Stadt Ochsenfurt
Stadtteil Zeubelried

Bebauungsplan „Zeubelried III, Eichenweg“
Beteiligung der Behörden und der Träger öffentlicher Belange nach § 4
Abs. 2 BauGB

Abbildung 1 Geruchsimmissionen. Quelle: Wölfel, Untersuchung der Geruchsimmissionen im Plan-
gebiet, S. 20, (14.06.2021).

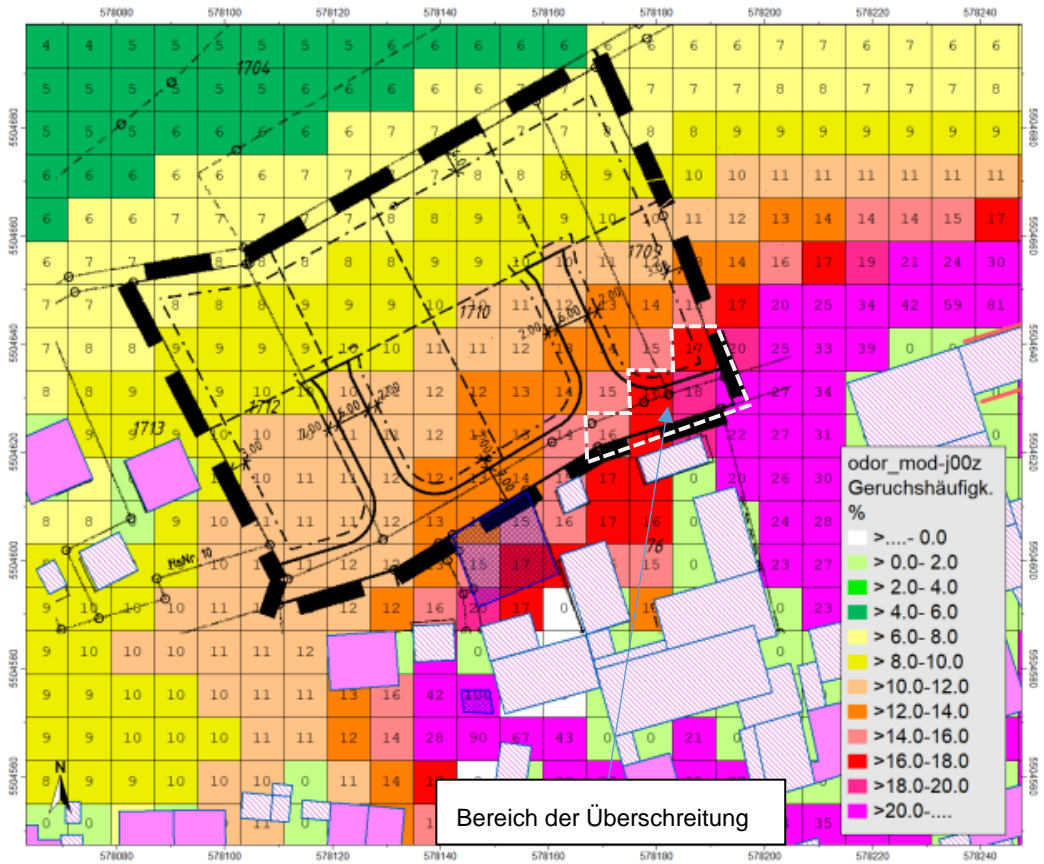
Es wurden ein Schallgutachten und ein Geruchsimmissionsgutachten durchgeführt. Die Ergebnisse zeigen, dass die zu erwartenden Geruchsimmissionen im Plangebiet durch die landwirtschaftlichen Betriebe größtenteils unterhalb des Immissionswertes der Geruchsimmissionsrichtlinie (GIRL) von 15 % für Dorfgebiete bei der Beurteilung von Gerüchen aus Tierhaltungen liegen. Im Südosten des Plangebiets werden Werte von 16 bis maximal 18 % erreicht (vgl. Abb. 1).

Aufgrund der Überschreitung der Orientierungswerte für Schallimmissionen während der Nacht durch die landwirtschaftlichen Hofstellen auf den Flurnummern 76 und 75, sowie die Überschreitung der Geruchsstundenhäufigkeit im o.g. Teilbereich, äußert das AELF Kitzingen-Würzburg seine Bedenken gegen den vorliegenden Bebauungsplan.

Abbildung 2 Schallimmissionen während der Nacht (22:00 – 06:00 Uhr); Quelle: Wölfel, Verträglichkeitsuntersuchung zum Schallimmissionsschutz, S.B2 (31.05.2021).

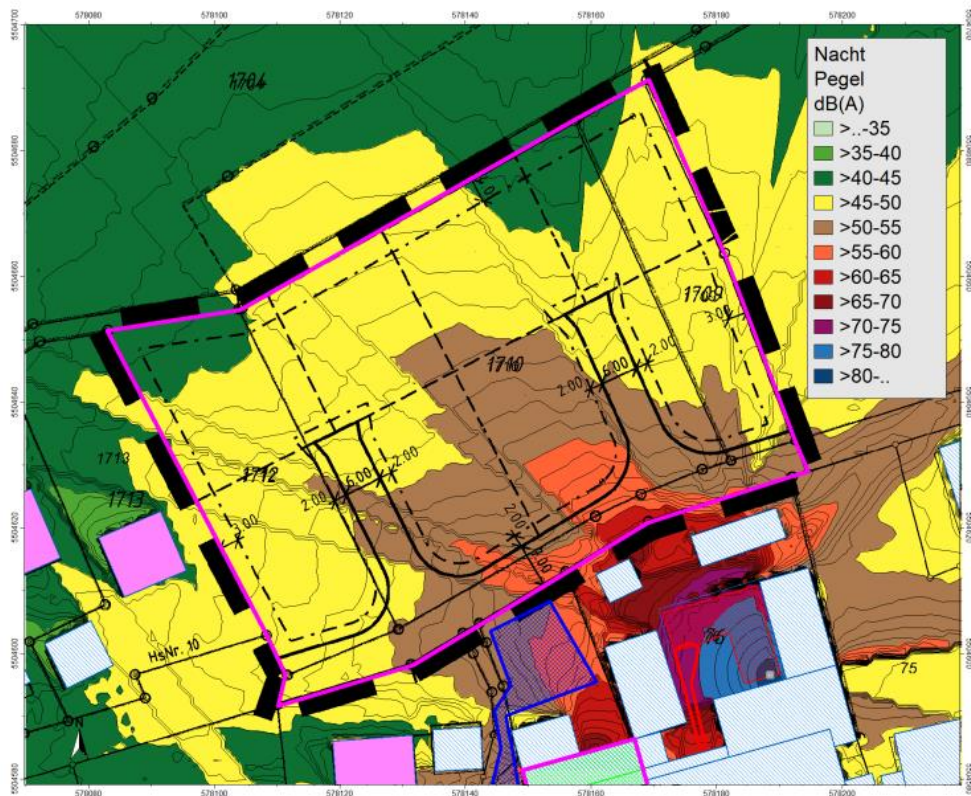
Das schalltechnische Gutachten zeigt, dass die Schallimmissionen durch die landwirtschaftlichen Hofstellen den Orientierungswert (OW) am Tag im gesamten Plangebiet einhalten. Nachts ist mit einer deutlichen Überschreitung des Orientierungswertes zu rechnen (bis zu 13 dB zu viel; vgl. Abb. 2). Erst durch die Verwendung eines schallgedämmten Belüftungsgebläses bzw. Fördergebläses seitens der Landwirte auf den Flurnummer 76 und 75 kann von einer Einhaltung der OW ausgegangen werden, so das Ergebnis des Schallgutachtens.
